## **Projet Solaire sur l'ancienne carrière de la Combe Juliane.**

### **Réponses à l'avis du Conseil départemental du Gard.**

Société	AJM ENERGY
Projet	Projet solaire de Boucoiran-et-Nozières.
Auteur	Julien BOULZE + AM BOULZE
Destinataire	DDTM du Gard.
Date	Jeudi 25 Août 2022.

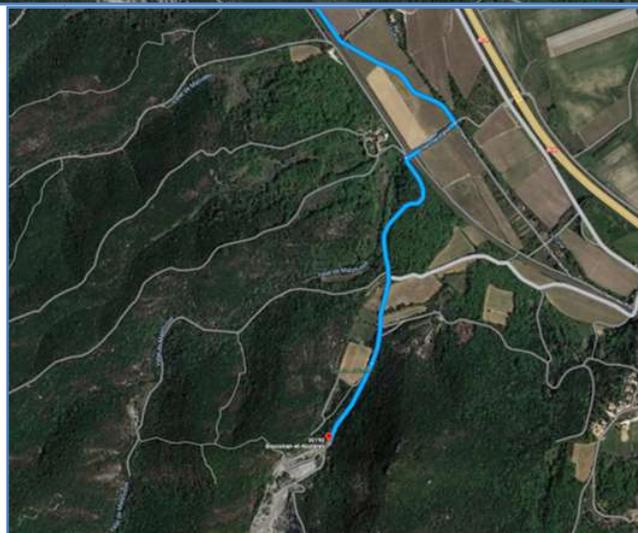
- Quant au(x) itinéraire(s) emprunté(s) par les véhicules (phase construction/déconstruction et phase exploitation) ;

De la nationale 106, sortie la plus proche : sortie 5

Depuis la départementale 936 : plusieurs accès possibles (voir extraits ci-dessous), mais tous convergent vers la route d'accès à l'ancienne carrière

Il n'y a pas d'axes majeurs de circulation aux abords proches de la zone d'implantation. Les routes et les chemins sont capables de supporter la fréquentation pour la centrale – anciens accès de la carrière (camions chargés de matériaux qui passaient régulièrement...).

#### 4. Solution de raccordement – Résultats des études

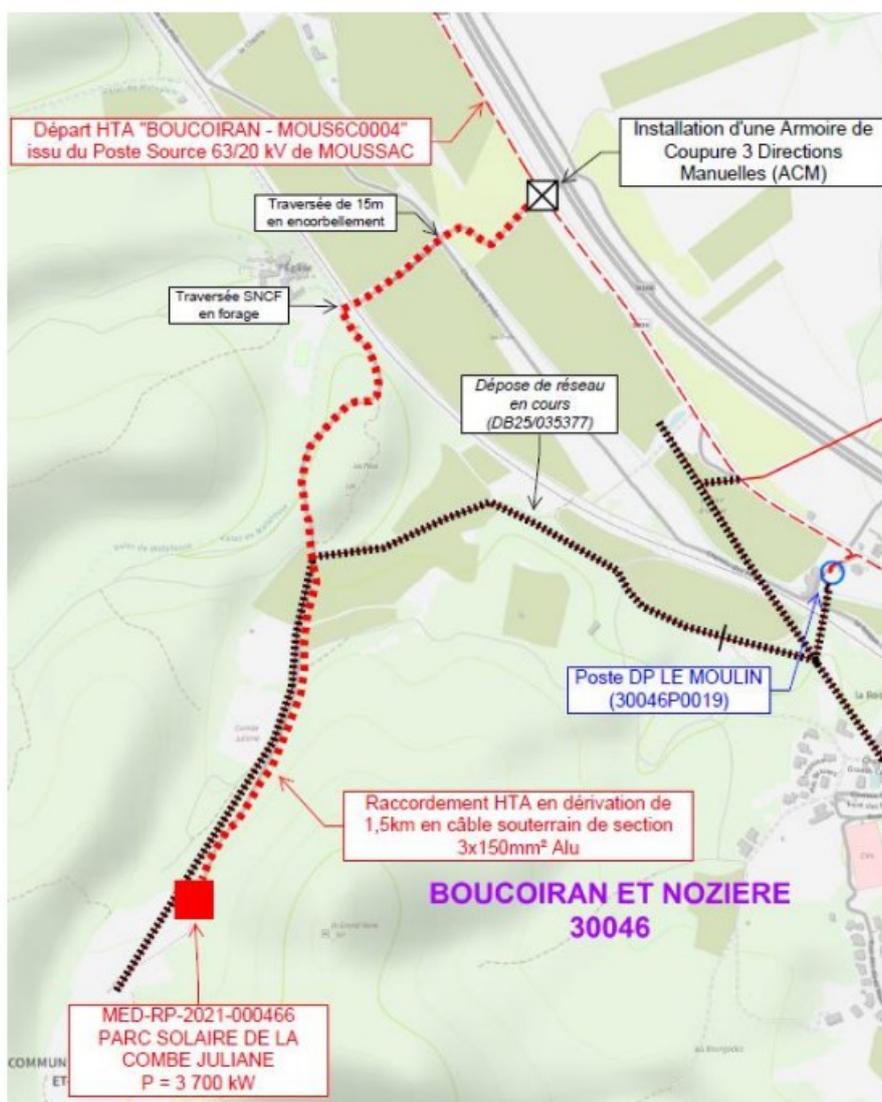
- Quant à l'adaptation éventuelle d'un point d'échange concernant une route départementale.

A noter une information récente et favorable relative au raccordement vers le réseau ENEDIS. Initialement prévu sur le poste de Moussac, le raccordement sera finalement réalisé à proximité directe du parc, avec l'installation d'une armoire de coupure AC3M sur le départ souterrain HTA Boucoiran-Moussac (Voir schéma ci-dessous) et limite donc très fortement la gêne potentiellement occasionnée le long du réseau routier géré par le CD30.
